伊方発電所 3 号炉
使用済燃料乾式貯蔵施設の設置に係る
設置許可基準規則への適合性について
(コメント回答)

令和元年12月17日
四国電力株式会社

1. コメントリスト

<A部:蓋部断面図>

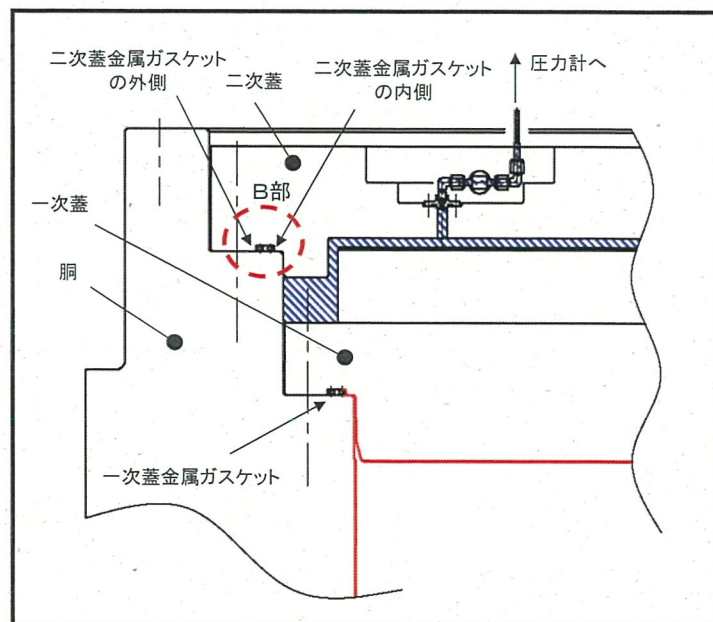
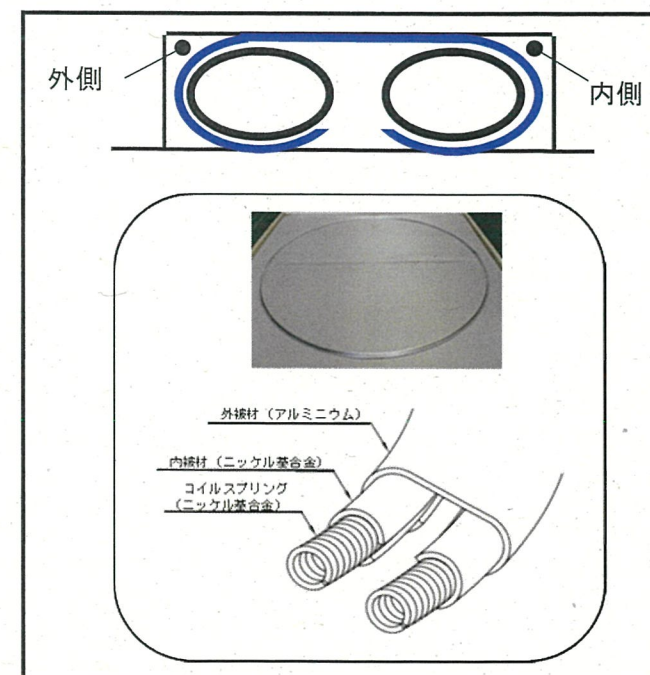
指摘事項(コメントNo.8)

乾式キャスク金属ガスケットについて、大気に触れる部分の腐食を踏まえて二次蓋の健全性評価を説明すること。

○当社は、乾式キャスクを乾式貯蔵建屋内に設置し、雨水、塩水等の影響を直接受けることのない設計としているが、そのうえで、大気と接触する二次蓋金属ガスケットの外側の腐食について、以下のとおり文献調査を行い、乾式キャスクの閉じ込め機能に影響がないことを確認した。

- ・二次蓋金属ガスケットの外側について、約3年間の塩水噴霧試験を実施し、実機の使用環境より厳しい塩水噴霧環境においても漏えい率に変化のないことが確認されている。
- ・また、10年間海浜条件で大気ばく露させた平均浸食深さ及び最大孔食深さを用い、浸食深さと孔食深さを評価した結果、設計貯蔵期間の平均浸食深さ及び最大孔食深さはそれぞれ約0.025mm及び約0.33mmであり、金属ガスケットの外被材の製造公差を含めても、外被材の板厚0.5mmより小さいため、閉じ込め機能に影響はない。

図: 漏えいのイメージ図

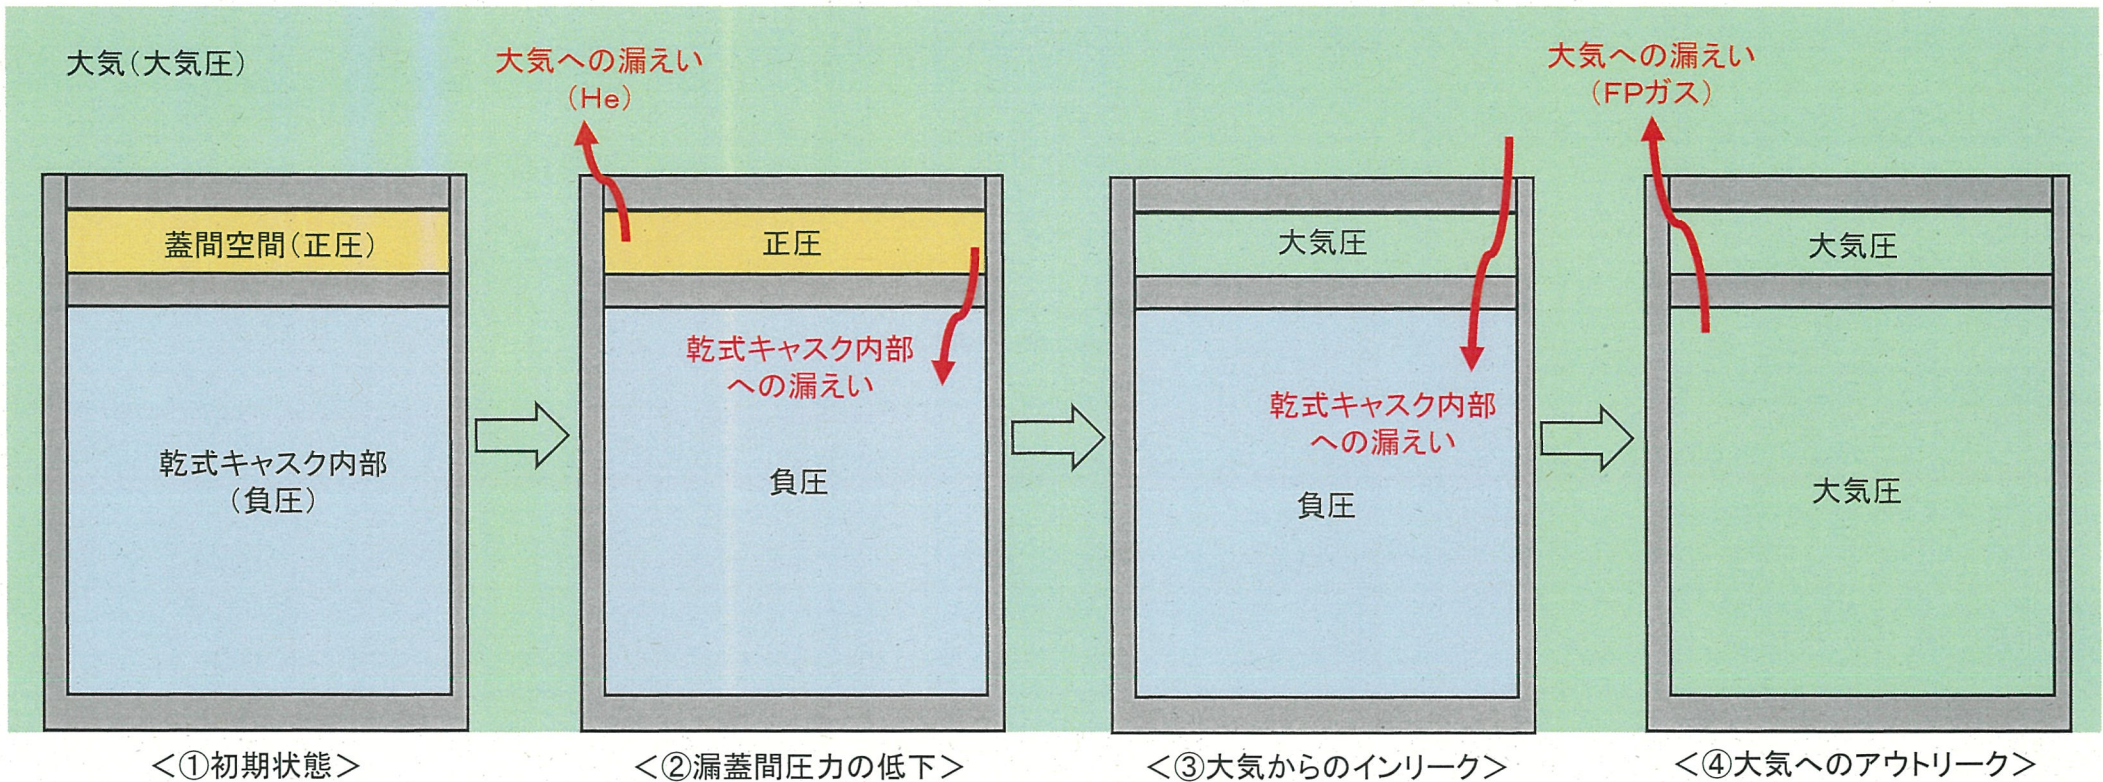
指摘事項(コメントNo.9)

蓋間圧力監視の位置付けと目的について、どのような事象を異常として想定し、目的が達成できる監視を設定しているのか説明すること。

○基準規則及び審査ガイドの要求事項を踏まえ、審査ガイドに定められている「密封シール部の異常」及び「適切な頻度」を以下のとおり定義する。

- ・密封シール部の異常：乾式キャスクの蓋間圧力が管理値を下回ること。
- ・適切な頻度：閉じ込め機能が低下しても、FPガス等の放出に至る前(蓋間圧力が大気圧になる前)に、密封シール部の異常(乾式キャスクの蓋間圧力が管理値を下回ること)を検知できる頻度のこと。

○乾式キャスク内部からFPガスが放出されるまでの漏えいのイメージを以下に示す。

- ①初期状態: 乾式キャスク内部は負圧、蓋間空間は正圧の状態での貯蔵を開始する。
- ②蓋間圧力の低下: 蓋間空間から2方向へ漏えいし、蓋間空間が正圧から大気圧まで低下していく。
- ③大気からのインリーク: 蓋間空間が大気圧まで低下後、大気から乾式キャスク内部へ、1方向にインリークが始まる。
- ④大気へのアウトリーク: 乾式キャスク内部が大気圧に到達後、乾式キャスク内部のFPガスが大気へ放出される。

＜監視頻度の妥当性＞

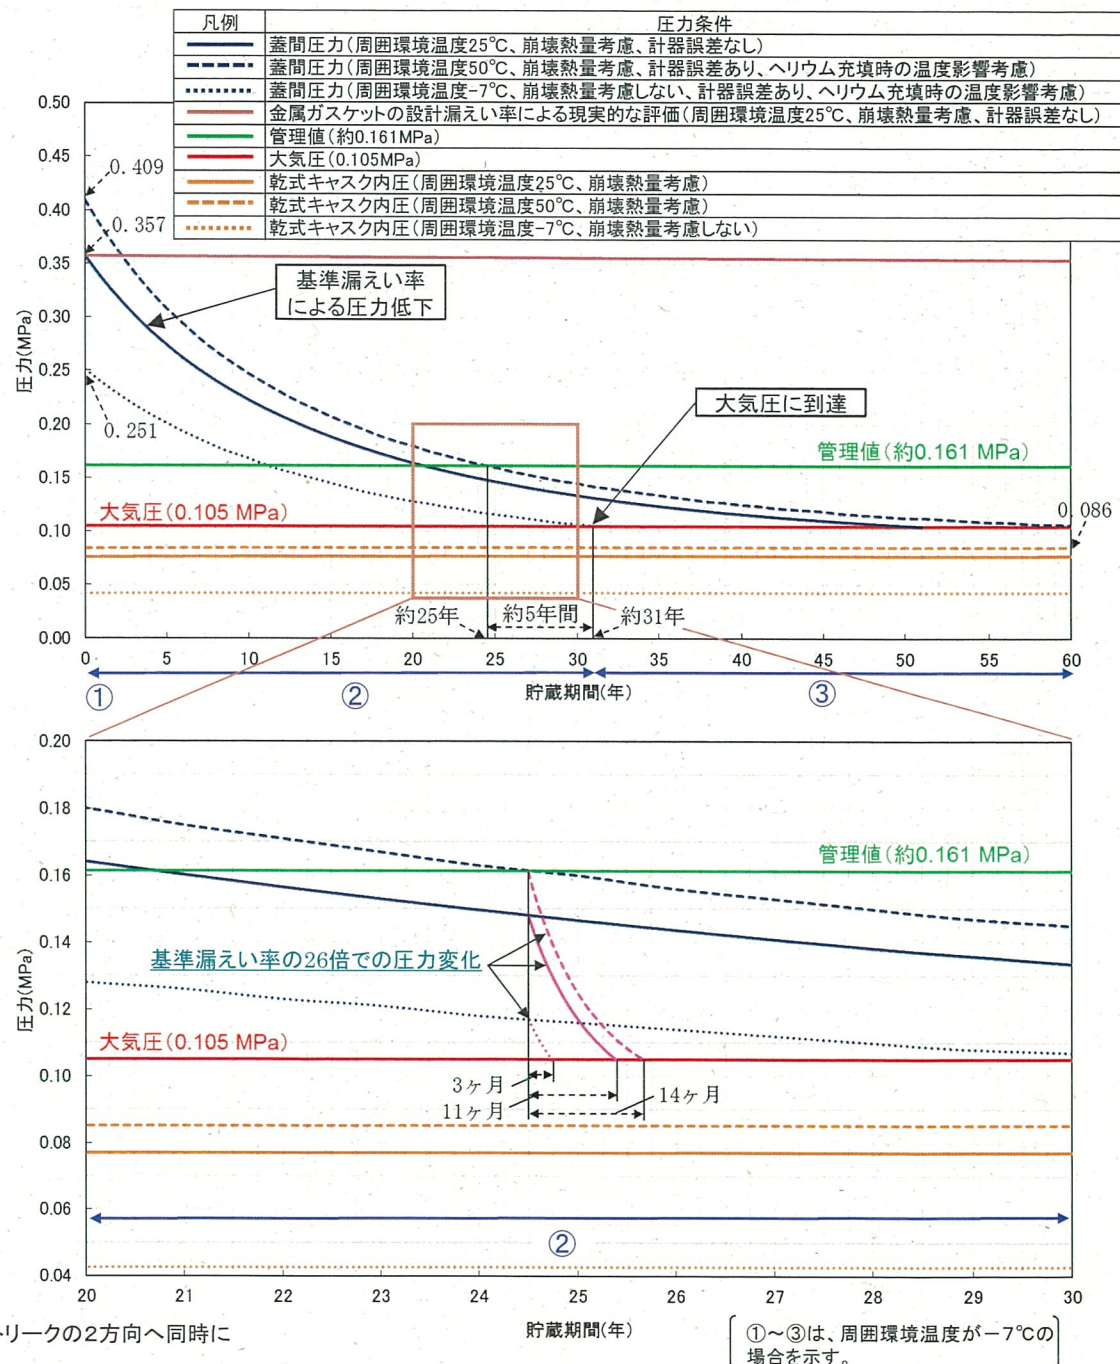
1.2 指摘事項(コメントNo.9)

○管理値は10月17日の審査会合で説明したとおり、基準漏えい率で2方向への漏えいによる蓋間圧力の低下を想定し※、周囲環境の温度変化等による圧力変動を考慮した場合でも、蓋間圧力が大気圧に至る前に検知できるよう右図のとおり設定する。

○基準漏えい率で2方向の漏えいを想定した後、管理値到達後に急に基準漏えい率の26倍(2.58 × 10⁻⁶ × 26 = 6.87 × 10⁻⁵ Pa・m³/s)で2方向に漏えい量が増加する場合を想定すると、以下のとおりとなる。

- ・周囲温度-7℃の場合: 約26倍の漏洩率 3ヶ月で大気圧に到達
- ・周囲温度+25℃の場合: 約26倍の漏洩率 11ヶ月で大気圧に到達
- ・周囲温度+50℃の場合: 約26倍の漏洩率 14ヶ月で大気圧に到達

○核燃料輸送物設計承認申請で説明している実規模相当での9.3m傾斜落下試験による衝撃力(約5.3 × 10⁷N)を受けても、試験後の漏えい率は基準漏えい率の26倍に至らない。また、乾式キャスク転倒試験等の文献においても、基準漏えい率の26倍に至っていない。

○以上のことから、仮に、基準漏えい率の26倍の漏えいを2方向想定しても、3ヶ月に1回の頻度で監視することで、蓋間圧力が大気圧に至る前に密封シール部の異常(乾式キャスクの蓋間圧力が管理値を下回ること)を検知できるため、管理値を定めただうえ、3ヶ月に1回の頻度で監視する(蓋間圧力を測定する)ことは適切であると考える。

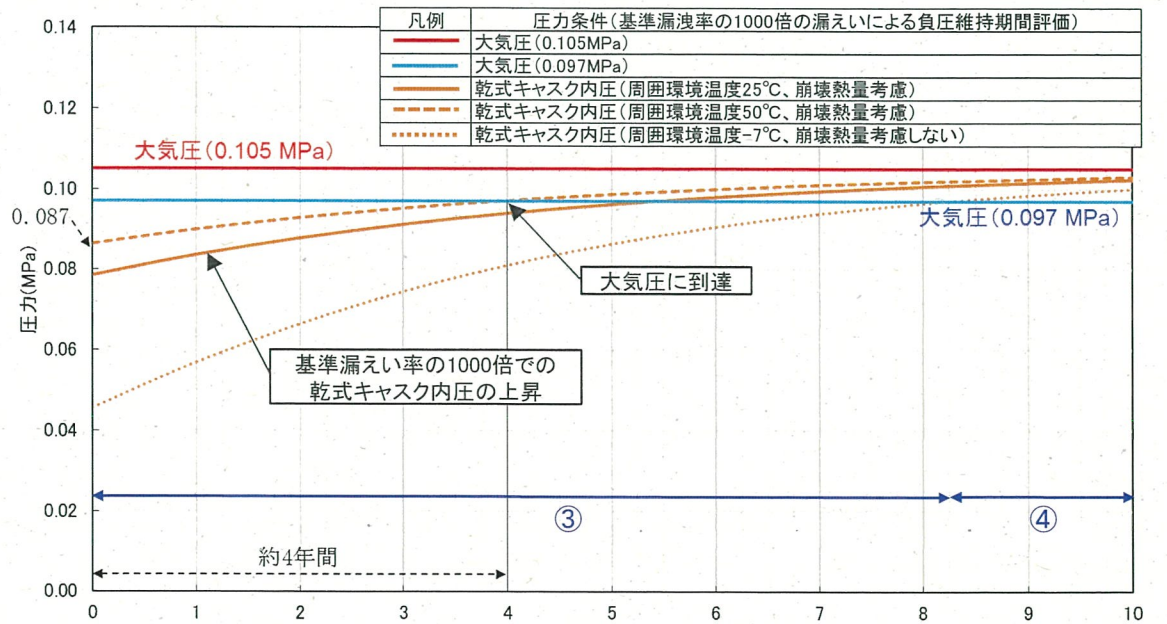
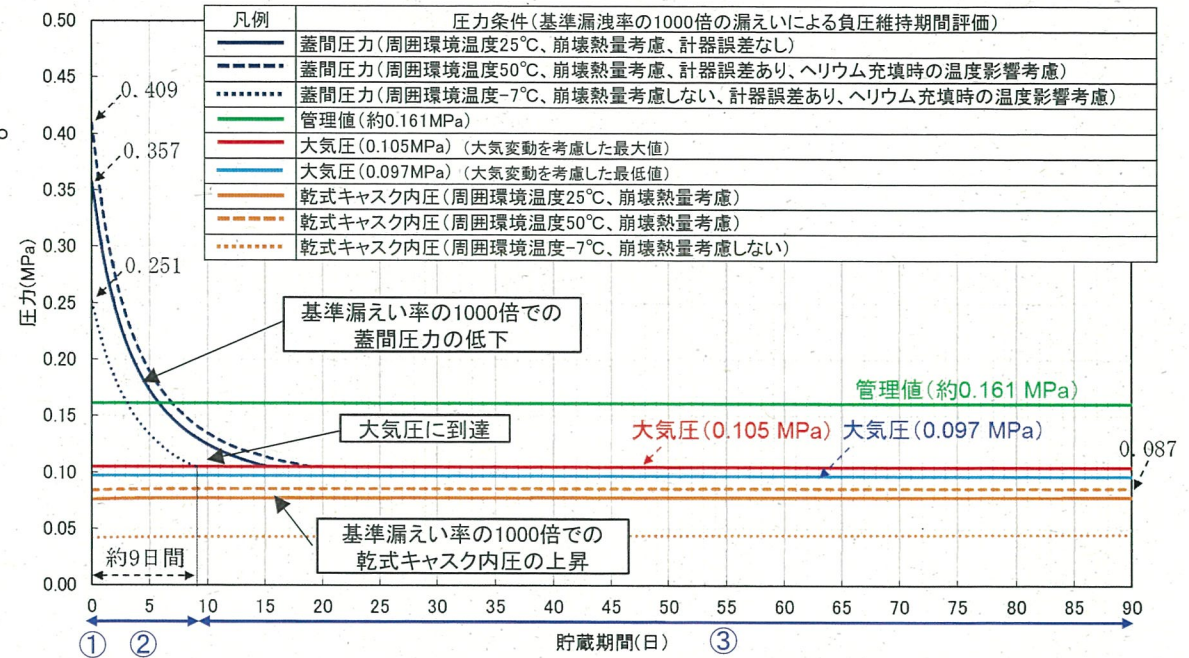
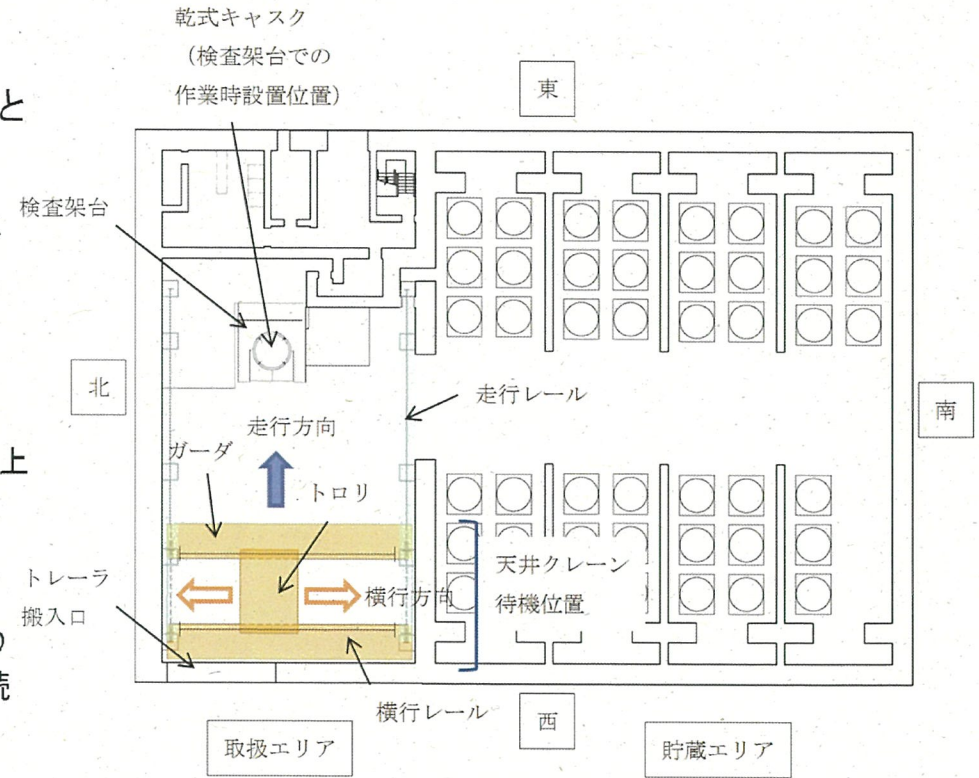
<参考>

実際には起こりえない基準漏えい率の増加 ($2.58 \times 10^{-6} \times 1000 = 2.58 \times 10^{-3} \text{ Pa} \cdot \text{m}^3/\text{s}$) を想定しても、FPガス等の放出に至る前に検知できることについて、3ヶ月に1回の監視頻度で妥当であることを検証した。

○下表の乾式キャスクの落下試験等の文献(試験前後の漏えい率の測定値)による漏えい率の増加率(1000倍程度)を仮に、当社基準漏えい率からの増加率に置き換えて、 $2.58 \times 10^{-3} \text{ Pa} \cdot \text{m}^3/\text{s}$ の漏えいが2方向で生じるものとした。

- 右図のとおり、蓋間圧力は急激に減少し、最早約9日経過後に蓋間圧力は大気圧に到達する可能性がある。
- 乾式キャスク内圧は、乾式キャスク内部空間が蓋間空間と比較して容積が大きいことに起因し、約4年間は乾式キャスク内部は大気圧(下限値0.097MPa)に到達せず、FPガスが外部へ放出されることはない。
- 以上のことから、仮に、基準漏えい率の1000倍の漏えいを2方向想定しても、約4年間は乾式キャスク内部は大気圧(下限値0.097MPa)に到達せず、FPガスが外部へ放出されることはないため、3ヶ月に1回の頻度で監視することは妥当である。

90日経過後の貯蔵期間(年) ①～④は、周囲環境温度が-7°Cの場合を示す。
